**Sujet :** [INTERNET] Centrale photovoltaïque au sol à Cersay, commune de Val-en-Vignes

Objet : déposition à l'enquête publique « Centrale photovoltaïque au sol à Cersay, commune de Val-en-Vignes ».

Ce projet de parc photovoltaïque de 4,98 Mwc sur un terrain non exploitable en agriculture ne peut qu'être un apport intéressant dans le bouquet d'énergie renouvelable en nord Deux-Sèvres. Cependant le bilan positif de cet apport ne saurait justifier que ne soient pas pris en compte des aménagements au projet visant à respecter l'environnement humain comme la biodiversité en terme de faune, flore et milieux aquatiques.

Annexes : cartes p.19, 63 et 75

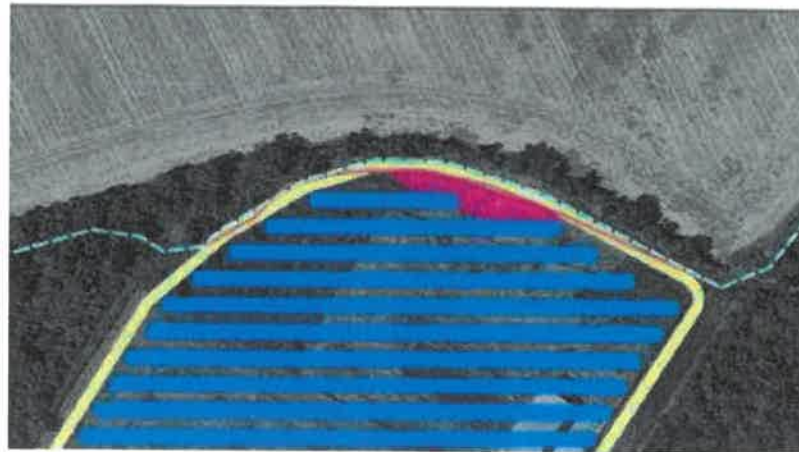
**Concernant les zones humides :** les cartes 19, 20, 63 et 75 incluses aux dossiers EIE montrent clairement que la petite zone humide existante, clairement répertoriée et cartographiée sera mise à mal par le projet. Sa petite dimension de 374m<sup>2</sup> n'en est pas moins intéressante dans un espace entre 2 boisements et dans un secteur agricole qui a déjà perdu beaucoup en ce domaine compte-tenu des remembrements de parcelles très marqués dans ce secteur avec des linéaires de haies disparus ou quelques haies résiduelles.

Carte 75 : Extrait de la carte d'EMEBERIZA permettant de visualiser le déplacement du fossé nord (source : EMBERIZA)

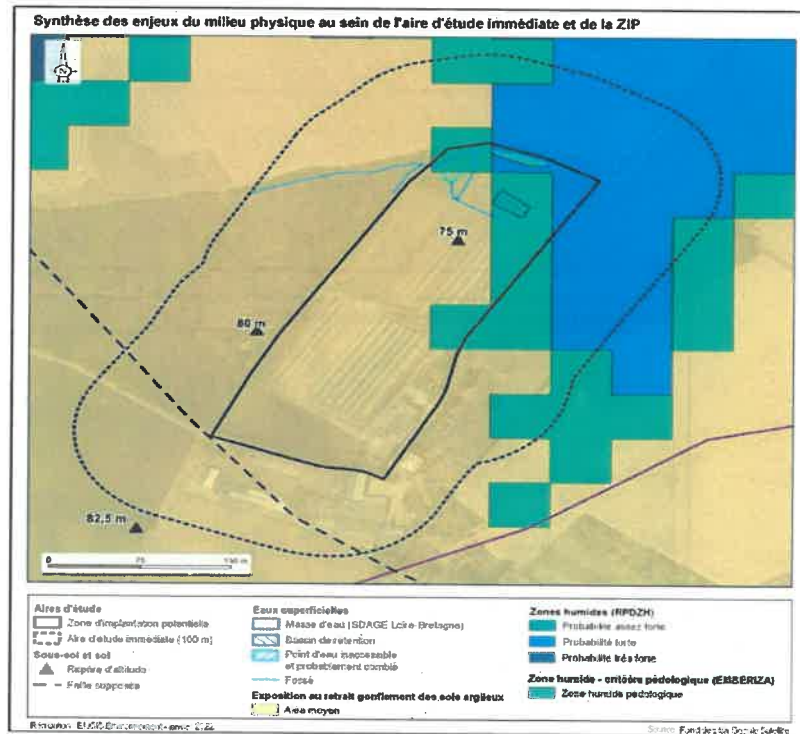
- La disparition du fossé traversant cette zone aggravera immanquablement la fragilité de la zone humide. L'intermittence de ce fossé n'est pas un motif de sa disparition.
- Par ailleurs le projet d'établir un nouveau fossé à l'extérieur de la voie légère de service, voie qui séparera le fossé de la zone humide existante ne résoudra pas le problème créé. La carte 75 est très claire. La zone humide sera moins alimentée en ne recevant plus les eaux provenant du boisement qui sont les plus intéressantes car les plus durables dans le temps.

- Il convient de préserver entièrement cette zone humide de 374 mètres carrés ce qui aura un impact résiduel sur la productivité du site.
- Il convient d'éviter de construire un nouveau fossé.
- De maintenir l'existence des fossés existants alimentant la zone humide.
- De ne pas planter de pieux susceptibles de drainer vers le sous-sol la zone humide sur cet espace de zone humide. En effet l'argument selon lequel les pieux enfoncés à 1,50 mètre combleront les trous de perçage évitant ce phénomène ne tient pas.
- Maintenir une petite zone humide sera globalement favorable à la biodiversité de ce secteur de la commune de Val-en-Vignes.
